**PREVOST**

**BULLETIN  
DE  
GARANTIE**

Bg11-14

DATE : MAI 2011	SECTION : CARROSSERIE
EXPIRATION: MAI 2013	
SUJET : AJOUT DE MASTIC D'ÉTANCHÉITÉ AU HAUT DU COMPARTIMENT MOTEUR

**CORDON DE MASTIC D'ÉTANCHÉITÉ 3**

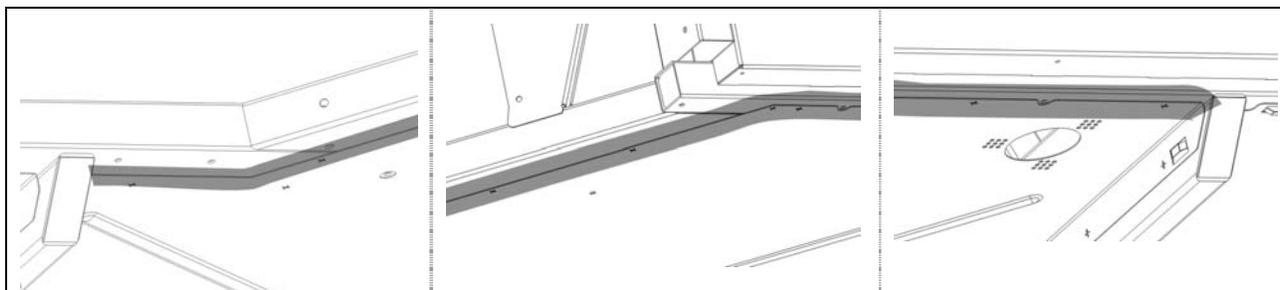
1. À l'aide d'un solvant non graisseux tel que l'alcool isopropylique ou un autre type de nettoyant tel que ceux utilisés par les spécialistes en carrosserie, nettoyer la surface à l'endroit de l'application. Il est nécessaire d'enlever toute trace de graisse afin d'avoir une bonne adhérence du mastic d'étanchéité.
2. Appliquer le mastic d'étanchéité Sika 221 aux cinq endroits identifiés par les bulles 1 à 5 sur l'image qui suit. Il s'agit de sceller le pourtour des tôles représentées sur l'image. Ces tôles sont soudées par point sur des tubes de structure. Sceller le joint (souvent plat) entre la tôle et le tube de structure. Une fois le mastic d'étanchéité appliqué, lisser le cordon à l'aide d'un petit pinceau. Vous pourrez trouver des applications similaires ailleurs dans le compartiment du moteur en guise d'exemple.
